M 205/62  
16.8.1962

M-määräys No. 205/62: Rhönlerche II, siivekesaranoiden kiinnitys.

Koskee: Kaikkia Rhönlerche II purjelentokoneita.

M 205 Lite 1

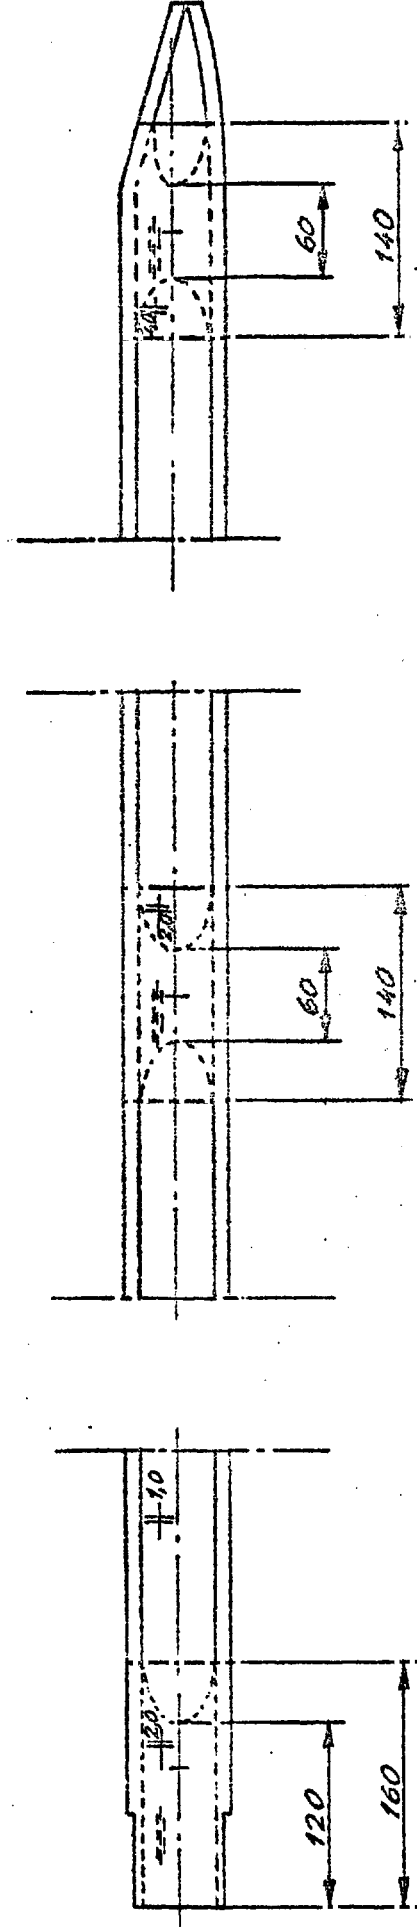
Toimenpiteet: Siiven verhouk avataan yläpinnalta kaikkien siivek~~en~~saranoi-  
den kohdalta ja saranat aluslevyineen irroitetaan. Saranoiden kiinnityspyl-  
kistä siiven apusalossa poistetaan sisäpuoliset sidelevyt ja niiden alla  
olevat tukipylkät puhdistetaan ja tarkastetaan. Pylkät, joissa todetaan  
halkeamia, korvataan uusilla mäntypylkillä, joiden minimileveydet on esi-  
tetty seuraavassa piirroksessa. Pylkkien päälle liimataan uudet sidelevyt  
2 mm:n koivuvanerista, pintasyyt salkoa vastaan kohtisuorassa suunnassa.  
Liimana käytetään koneiden valmistajan toimittamaa, koneessa käytettyä lii-  
maa tai muita fenoli- tai epoksiperustaisia liimoja.

Sidelevyn kasvaneen paksuuden takia on käytettävä uusia saranapultteja, joissa kierreosan pituus on riittävä. Pylkän sisään painettavilla kärjillä varustetut aluslevyt asennetaan siten, että kärjet tulevat pylkän ylä- ja alareunaan, joten aluslevyt, joissa kärjet ovat salon keskiviivala, on uusittava.
